Bemærkninger til lokalplanforslag ”Drejervej”, der er i offentlige høring fra 29. juni til 28. september 2020.

På vegne af ejer af **Lygten 37**, Gørtlervej 3 og Rentemestervej 22 på matrikel nr. 372 Utterslev, København, fremsendes hermed følgende bemærkninger til lokalplanforslaget ”Drejervej”.

Bemærkninger til tegningsmaterialet**Tegning 2a** (anvendelse af stueetagen)

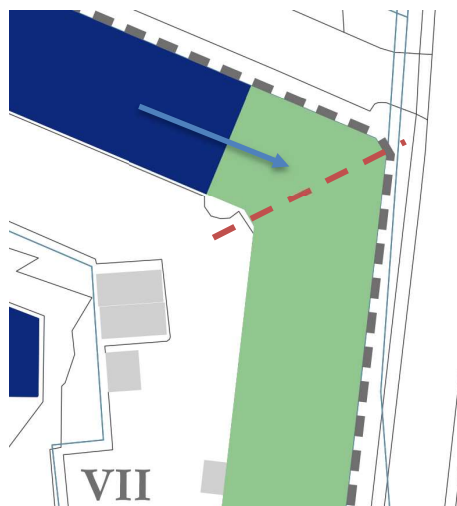
Der anmodes om, at delingen flyttes til hjørnet, delingen mellem serviceerhverv (blå) og publikumsorienterede serviceerhverv (grøn), fordi hjørnet naturligt vil adskille den udadvendt og ikke udadvendte funktion. Området mellem de to længer anvendes i dag primært til trapperum.

En eventuel tilretning af Tegning 2a skal, også afspejles i en tilretning af Tegning 6b der viser kantzoner.
